環境影響評価審査会地盤委員会からの 確認事項等について(回答)

令和元年8月20日

- ・東海旅客鉄道株式会社
- ・独立行政法人 鉄道建設・運輸施設整備支援機構
- ・鹿島・日本国土開発・吉川
中央新幹線、中央アルプストンネル(山口)特定建設工事共同企業体

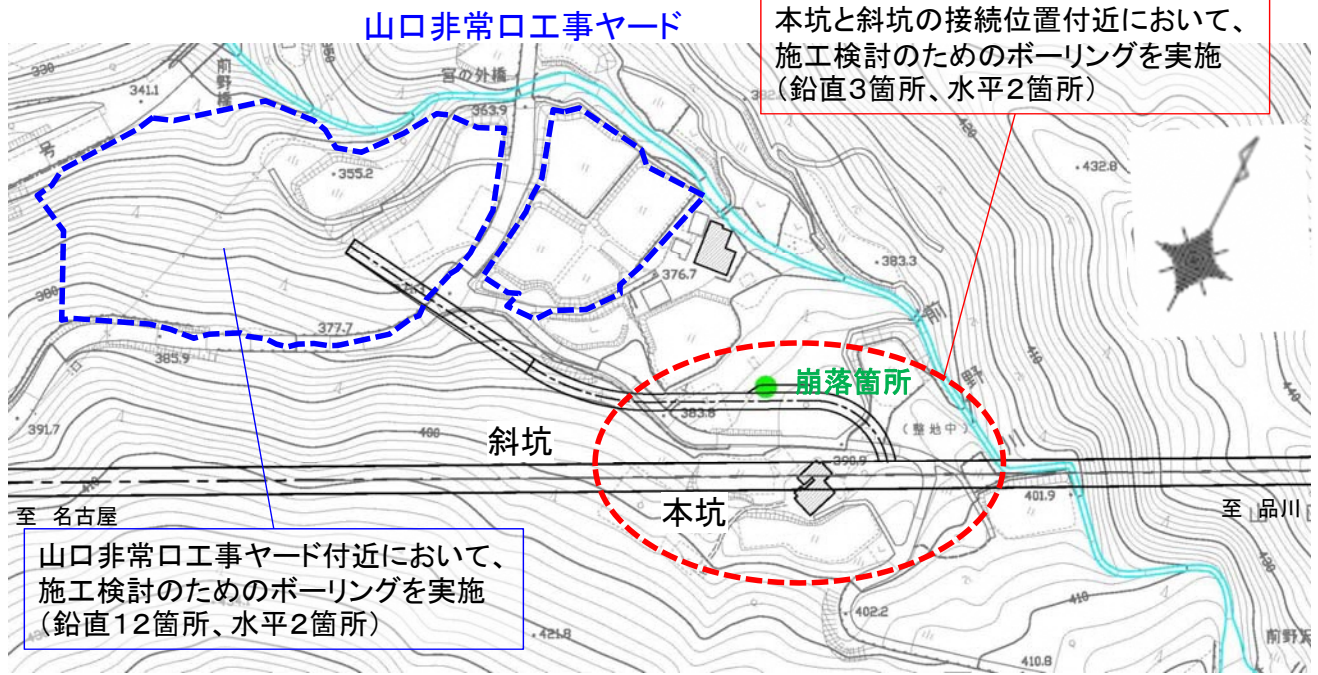
- ①岩種をB岩種としたことの妥当性について、当該地は断層破碎帯であり、E岩種(風化や熱水変質及び破碎の進行した岩石)とすべきという意見もあるところ、その判断基準について補足説明をお願いします。

審査会では、一軸圧縮強さを49.9～128.0 N/mm²と説明しました。
このボーリングでは、深層の一部で8.58～9.99 N/mm²という箇所があります。
しかし、近傍で実施した他の2箇所のボーリングでは54.6～136.0 N/mm²、
53.1～129.0 N/mm²であるため、B岩種と判断しました。

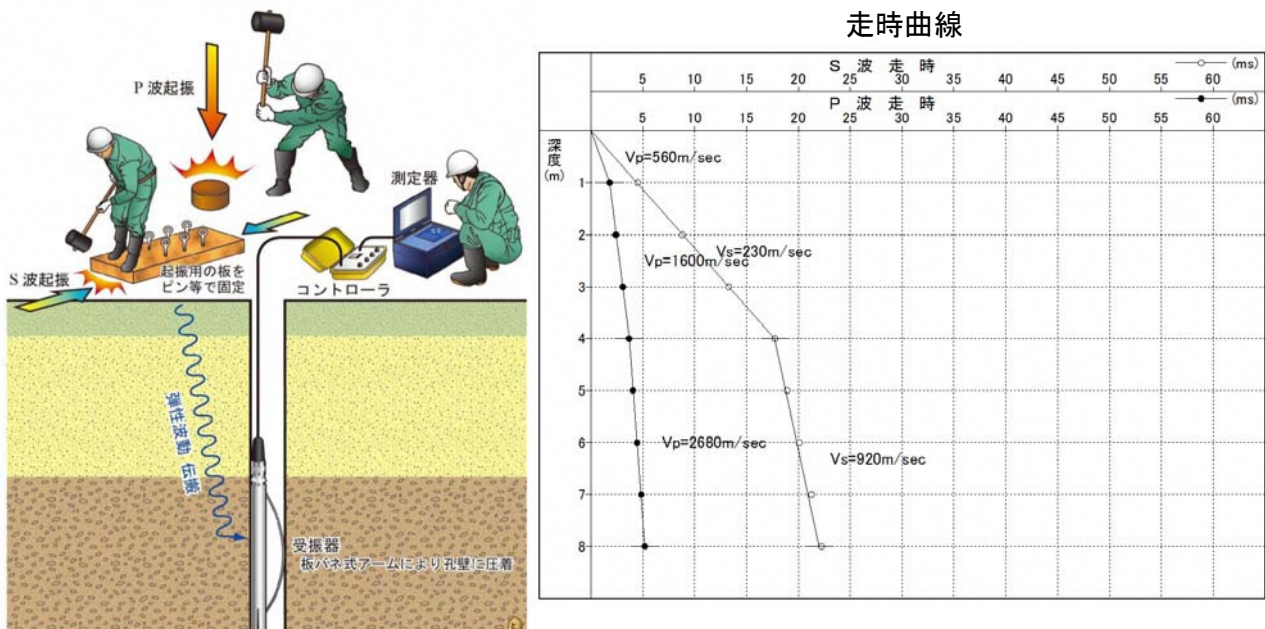
②地山等級の判定の妥当性について、弾性波の測定方法や測定箇所を明示いただき、当該データが一定範囲の平均的なものであるのか、局所的な情報が把握できるものであるのかについて、説明をお願いします。

P3の赤点線で示す範囲で行った地質調査において、PS検層という方法にて弾性波速度を測定しました。弾性波速度の測定方法は次頁にて説明します。

測定の結果、深度11～22mにおける弾性波速度は2.97km/secで、深度22～38mにおける弾性波速度は3.15km/secでした。

なお、測定箇所近傍における斜坑の深度は25～32mです。

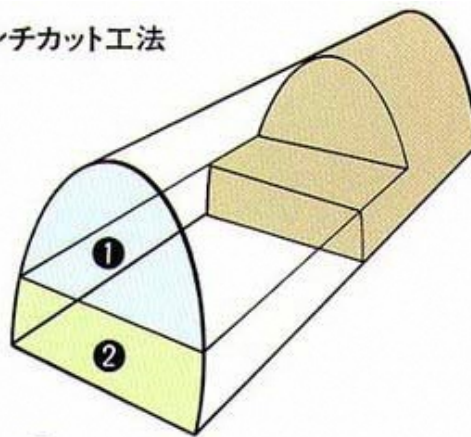
①採用したベンチカット工法の詳細と中央をくり抜く掘削断面としたことの判断過程の補足説明をお願いします。

一般的に斜坑などの小断面のトンネルでは、掘削機械の作業スペース確保のために、下段ベンチの中央部を掘削することがあります。

その場合、地山状況に応じて脚部の補強を行うことがありますが、工事前に実施した地質調査の結果、補強しなくても問題ないと判断していました。

ベンチカット工法の概要

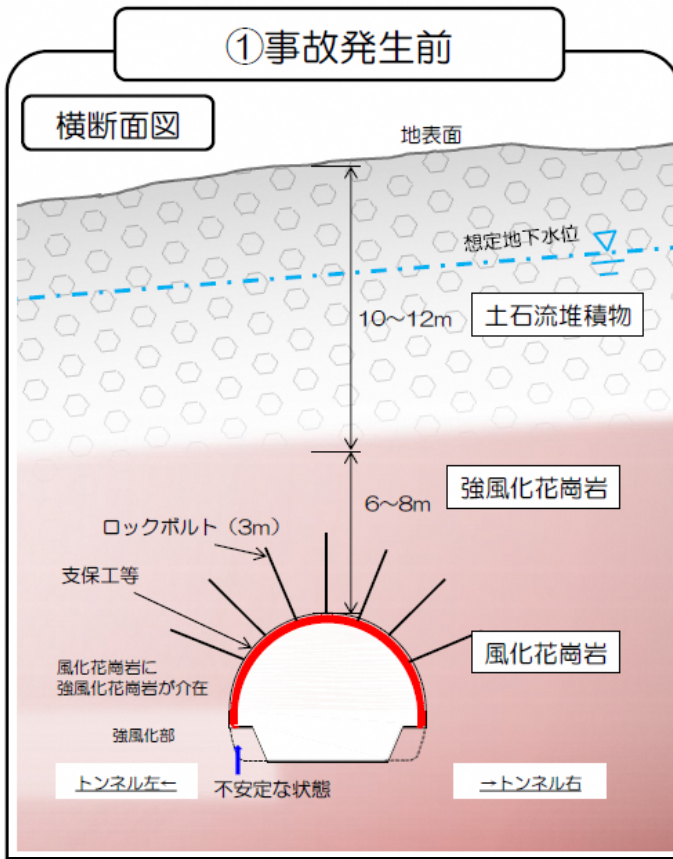
- ✓ トンネル左上部から下部まで強風化花崗岩が介在
- ✓ 特にトンネル左下部付近は地耐力が小さい強風化花崗岩(不安定地山)が介在
- ✓ 掘削機械の作業スペース確保のため、不安定地山に適さない掘削断面形状

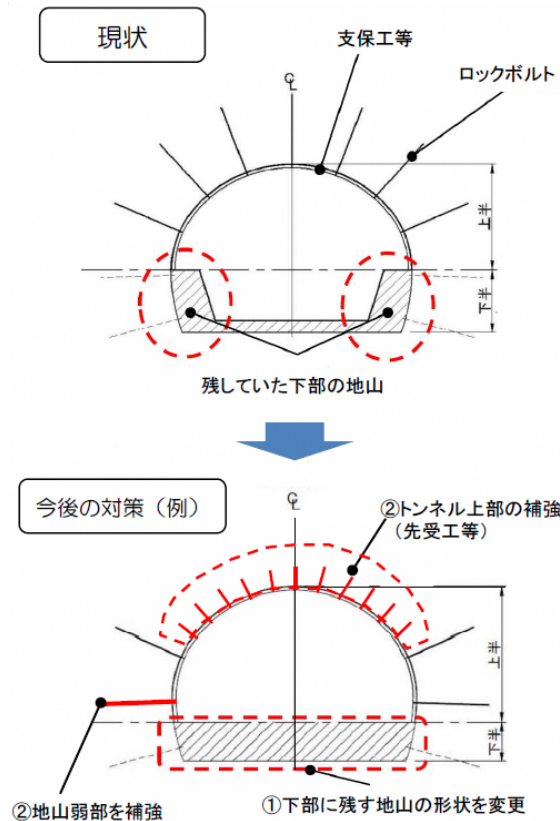
①地下水の影響を含め、不安定な地山かどうかを判断するために実施する慎重な施工管理のための観察および計測に関して、見直しを行った事項について具体的に補足説明をお願いします。

また、切羽観察や坑内計測の結果等から不安定な地山と判断した場合は、坑内計測の頻度を上げる(例:20m毎を10m毎に変更)ほか、慎重な施工管理の一例として、切羽面から前方の探査を行い、前方の地質や地下水の状況を把握します。

※土砂崩落箇所とは別の場所
 トンネル下部の地山の掘削前状況
 復旧完了後の掘削にあたっては、地山状況を掘削面ごとに適切に評価(必要により、地質専門家の判断を求める)するとともに、不安定な地山の場合は下記の対策を実施

- ①掘削断面形状を見直し、坑内計測の頻度を上げるなど、慎重な施工管理を徹底
- ②事前にトンネル上部の補強や、地山弱部を補強するなど最適な補助工法を実施
